Bebauungsplan
Kirchwanne-Nord
mit örtlicher Bauvorschrift

1. Änderung

Stand: § 13a BauGB

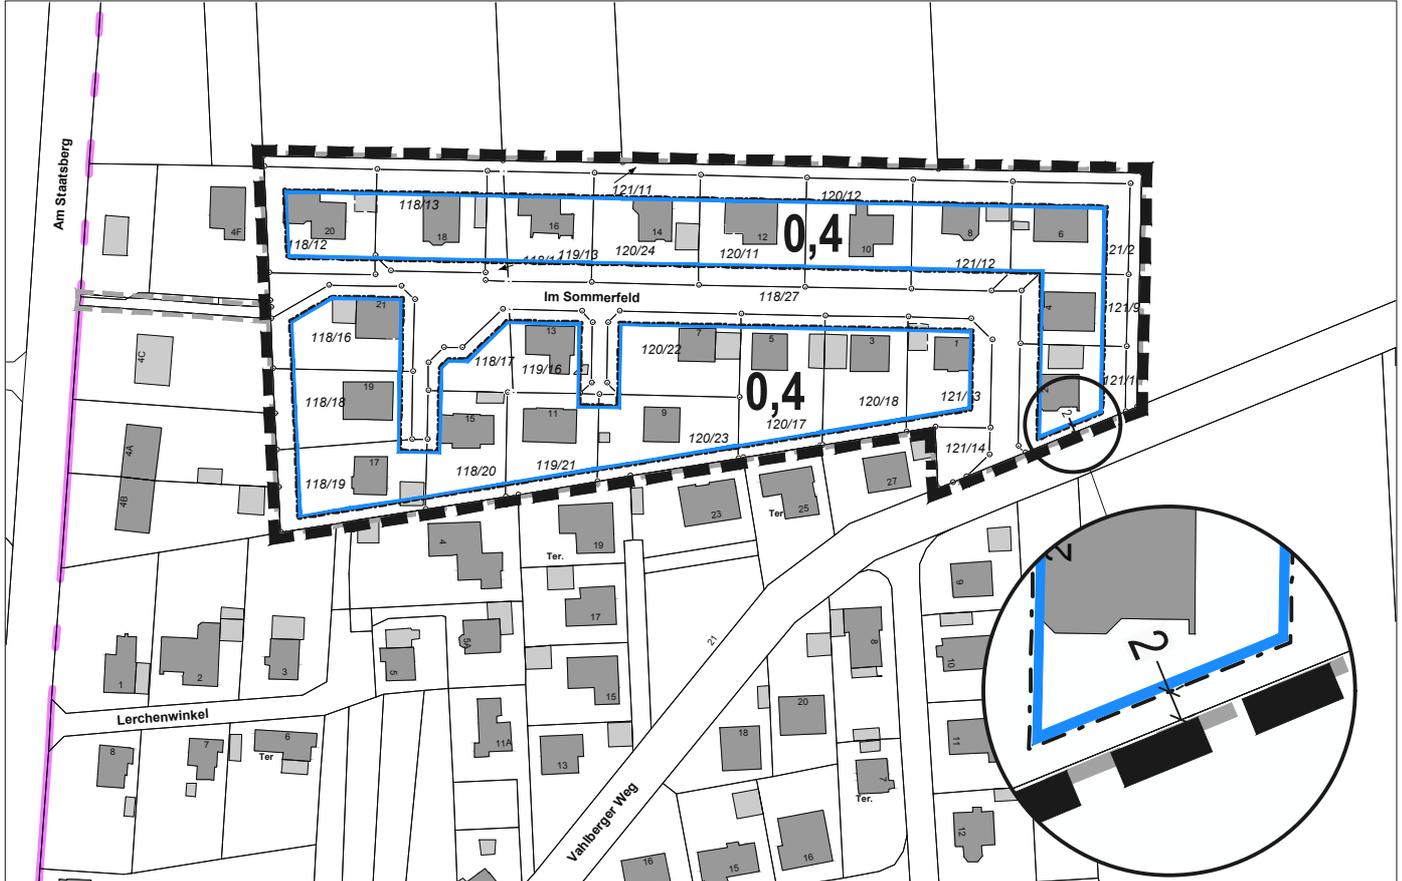
Die Festsetzungen des Bebauungsplans werden wie folgt geändert:

Das Maß der baulichen Nutzung

alt 0,3 Grundflächenzahl
neu 0,4 Grundflächenzahl

Bauweise, Baulinien, Baugrenzen

alt Der Abstand der südlichen Baugrenze zur Grundstücksgrenze am Vahlberger Weg, Flurstück 121/10, beträgt 5 m.

Die örtliche Bauvorschrift über Gestaltung wird für § 2 wie folgt ergänzt:

§ 2 alt Anforderungen an die Gestaltung der Dachformen

Für die Dächer der Hauptgebäude sind nur Sattel- und Krüppelwalmdächer mit einer Dachneigung von mind. 28° zulässig.

neu Der Abstand der südlichen Baugrenze zur Grundstücksgrenze am Vahlberger Weg, Flurstück 121/10, beträgt 2 m.

§ 2 neu Anforderungen an die Gestaltung der Dachformen

Für die Dächer der Hauptgebäude sind nur Sattel- und Krüppelwalmdächer mit einer Dachneigung von mind. 28° zulässig. 50 % des Hauptgebäudes können als begrüntes Flachdach ausgebildet werden.
